**Antrag lfd. Nr. AnO/0005/2021 der Fraktion Bündnis90/Die Grünen/GAL in der Bezirksvertretung Münster Ost vom 30.01.2021
„Gehwegbeleuchtung auf dem Fuß-/Radweg zwischen dem Hans-Bredow-Weg und dem Fliederweg auf der Höhe des Kinderspielplatzes Hans-Bredow-Weg“**

Das Amt für Mobilität und Tiefbau hat den o.g. Antrag zusammen mit dem Amt für Grünflächen Umwelt und Nachhaltigkeit mit folgendem Ergebnis geprüft:

Projekt:
Im Drostebusch
Antrag: AnO/0005/2021

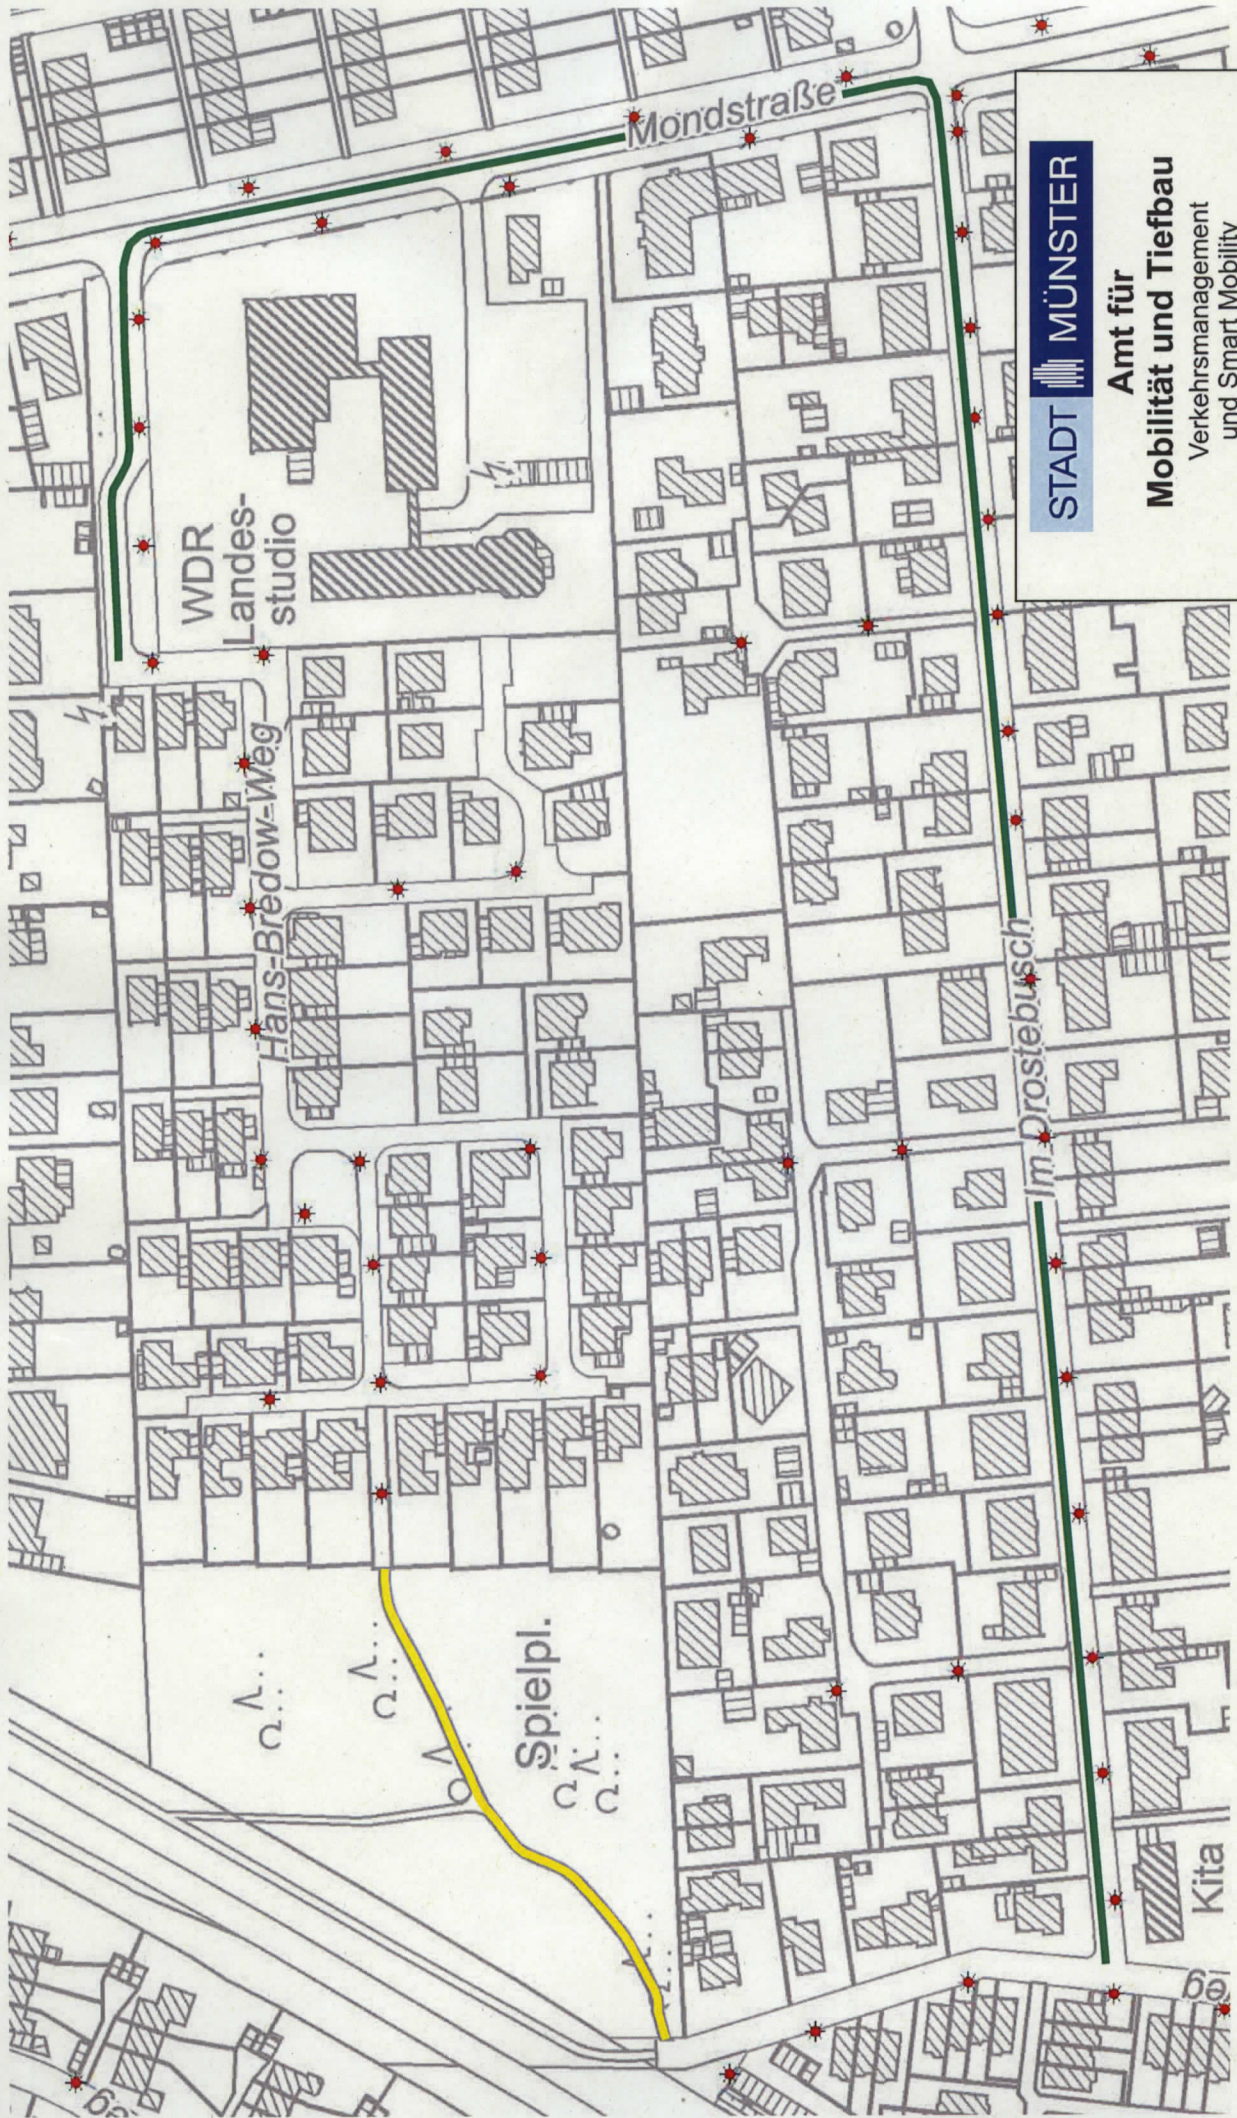
Der zur Beleuchtung vorgeschlagene Wegeabschnitt liegt im Wald und entlang des Spielplatzes. Er ist geprägt von alten Eichen, die eine große Anzahl von Höhlungen aufweisen. Es ist davon auszugehen, dass der Bestand Quartiere schutzwürdiger Fledermäuse und Vögel aufweist, die nach Gesetz weder beseitigt noch beeinträchtigt werden dürfen.

Auch die Verlegung eines Beleuchtungskabels würde in den alten Baumbestand eingreifen und zu empfindlichen Verlusten führen. Einige Bäume stehen unmittelbar am Wegesrand, so dass auch der Leitungsbau zum Verlust der prägenden Eichen führen würde, auch würde eine Bohrspülverfahren nicht die Bäume vollständig schützen können, da die Maststandorte immer gegründet werden müssen.

Aus den o.g. Gründen kann der Anregung nicht gefolgt werden.

Als Alternative steht eine beleuchtete Strecke über Mondstraße und Im Drostebusch zur Verfügung.
